Avis délibéré de la mission régionale d'autorité environnementale sur l'aménagement du quartier de la Gare à Saint-Julien-en-Genevois (74)

Avis n° 2022-ARA-AP-1398

Avis délibéré le 21 octobre 2022

Figure 3 : Localisation des deux secteurs « Gare » et « Perly » (source : dossier)

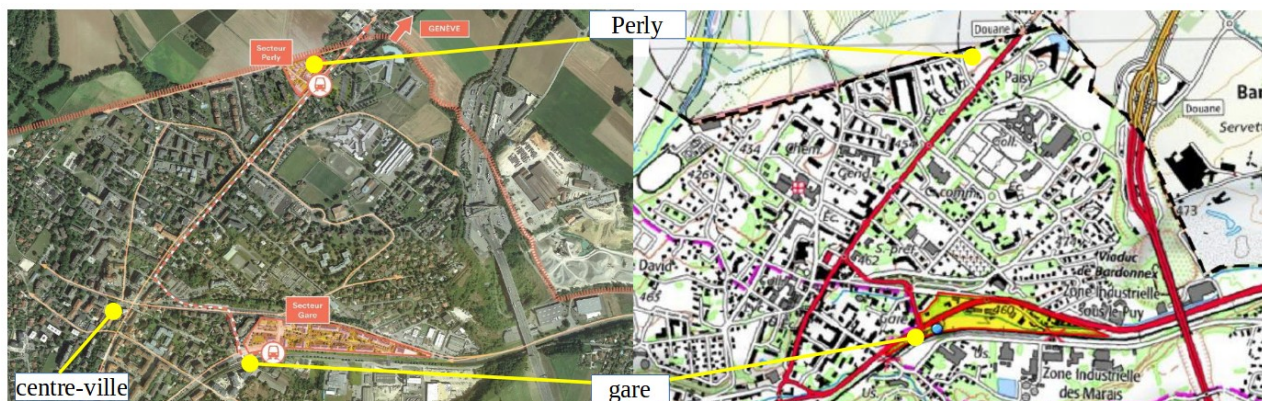
Compte tenu de leurs possibles liens fonctionnels, il convient de déterminer si l'aménagement du secteur Perly fait ou ne fait pas partie du périmètre de projet d'aménagement du quartier gare (figure 3). Ceci paraît clair lorsque le dossier énonce que la concession d'aménagement confiée à UrbanEra comporte « deux secteurs : "Gare" et "Perly" », en laissant entendre qu'il s'agit de deux projets distincts (EE, § II.1, p.69)⁴. Toutefois, le dossier comprend une ambiguïté lorsqu'il énonce, par ailleurs, que UrbanEra a « été désignée (...) comme aménageur du "Quartier Gare" multisites

(secteur gare et secteur Perly) de Saint-Julien-en-Genevois » en 2019 (EE, p.4)⁵. Le périmètre du projet doit être clarifié sur ce point en appliquant le test dit « test du centre de gravité »⁶ pour déterminer les liens fonctionnels entre « Perly » et « aménagement du quartier gare ».

- préciser la constitution de la maîtrise d'ouvrage à ce stade du projet ;
- clarifier le périmètre du projet « Quartier gare », dont la maîtrise d'ouvrage indique qu'il est multisites, gare et secteur Perly ;
- fournir l'estimation globale du coût du projet.

Figure 4 : Tracé du pipeline (orange) et localisation des établissements sensibles et jardins partagés (source : dossier et MRAe)

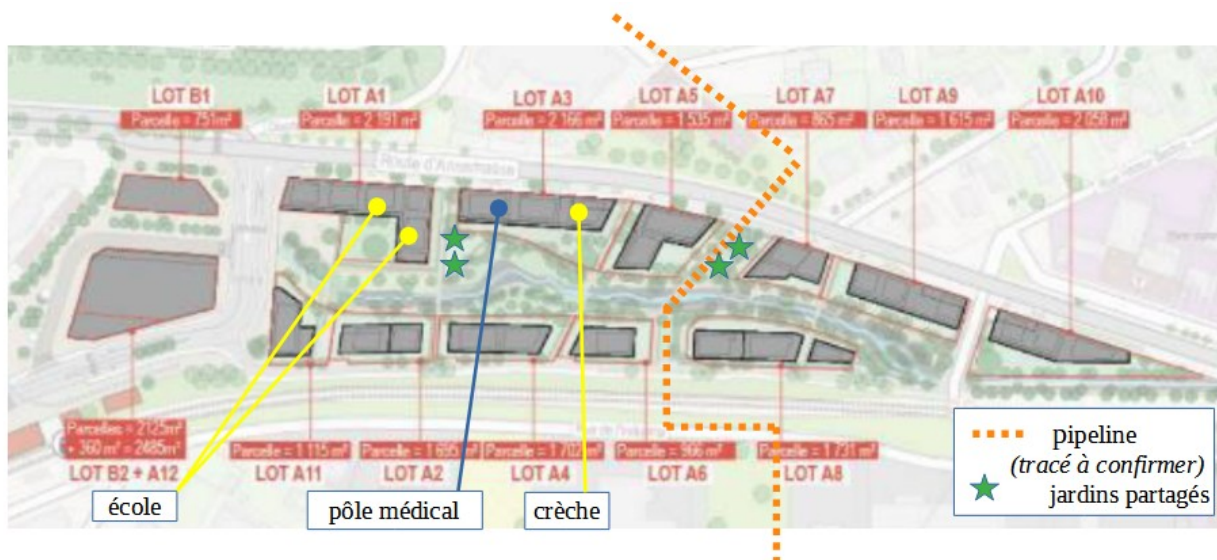
L'enjeu est qualifié de moyen à fort (EE, § III.7 p.411). La partie est du quartier Gare est traversé par le pipeline Méditerranée-Rhône²⁵. Cette canalisation de transport d'hydrocarbures liquides est constituée de conduites étanches en acier enterrées sur un axe nord-sud à plus de 80 cm de profondeur et d'un diamètre de 32 cm. Elle fait l'objet d'une servitude d'utilité publique relative à la construction et l'exploitation de pipeline d'intérêt général destiné au transport d'hydrocarbures liquides ou liquéfiés sous pression ainsi que d'une servitude complémentaire relative à la prise en compte de la maîtrise des risques autour de cette canalisation²⁶. Cette dernière institue une zone « SUP 1 » de 125 m de large qui correspond à une zone d'effets létaux du phénomène dangereux de référence majorant au sens de l'article R.555-39 du code de l'environnement, dans laquelle la construction d'un établissement recevant du public (ERP) susceptible de recevoir plus de 100 personnes est subordonnée à la fourniture d'une analyse de compatibilité ayant reçu l'avis favorable du transporteur.

Le dossier énonce que l'aménageur s'est assuré auprès de son exploitant que le projet est compatible avec les contraintes liées au pipeline, notamment en ce qui concerne sa position au droit de l'Arande déviée (EE, § IV.1.4.1.b, p.435). Il précise que les ERP susceptibles d'accueillir plus de 100 personnes (école, hôtel, bureaux) ont été localisés au-delà de la zone des 125 m de la SUP 1. La crèche (20-25 berceaux) et le pôle médical (340 m² de surface de plancher) sont localisés dans le périmètre de la SUP 1 à une distance comprise entre 75 et 120 m de la canalisation²⁷, sans pour autant faire l'objet d'une analyse de compatibilité, dans la mesure où ils accueillent moins de 100 personnes²⁸(EE, § IV.8.2.1, p.526). Cette analyse est néanmoins nécessaire, les personnes accueillies étant vulnérables (très jeunes enfants, personnes malades). Le dossier conclut à une absence d'incidences négatives après avoir mentionné une mesure d'évitement n°4 (ME 4) « *respect des règles de chantier aux abords de la canalisation SPMR* » et indiqué que le respect des servitudes liées à cette canalisation a pour effet de « *réduire* » la vulnérabilité du projet par rapport au risque technologique. Le respect d'une réglementation, y compris de servitudes d'utilité publiques, ne constituent pas une mesure d'évitement, ni de réduction des incidences sur l'environnement²⁹.

Le dossier doit être complété par un document cartographique permettant de localiser le tracé de la canalisation ainsi que la localisation et la destination des bâtiments et jardins partagés. Il semble que ce tracé soit situé entre les lots A5 et A7 au nord et A6 et A8 au sud, mais ceci nécessite d'être confirmé (figure 4). Si tel est le cas, l'étude d'impact doit être complétée pour préciser la distance de recul des jardins partagés par rapport au pipeline pour garantir qu'ils ne sont pas susceptibles d'endommager la canalisation, ni d'exposer les usagers à un danger.

- représenter sur un document cartographique le tracé du pipeline et des constructions et usages projetés, à l'échelle du projet, y compris des jardins partagés ;
- préciser la distance de recul des jardins partagés par rapport au pipeline pour garantir qu'ils ne sont pas susceptibles d'endommager la canalisation, ni d'exposer les usagers à un danger. ;
- reconsidérer la localisation des activités accueillant des personnes sensibles (la crèche et le pôle médical en particulier) afin de les soustraire aux risques en présence.
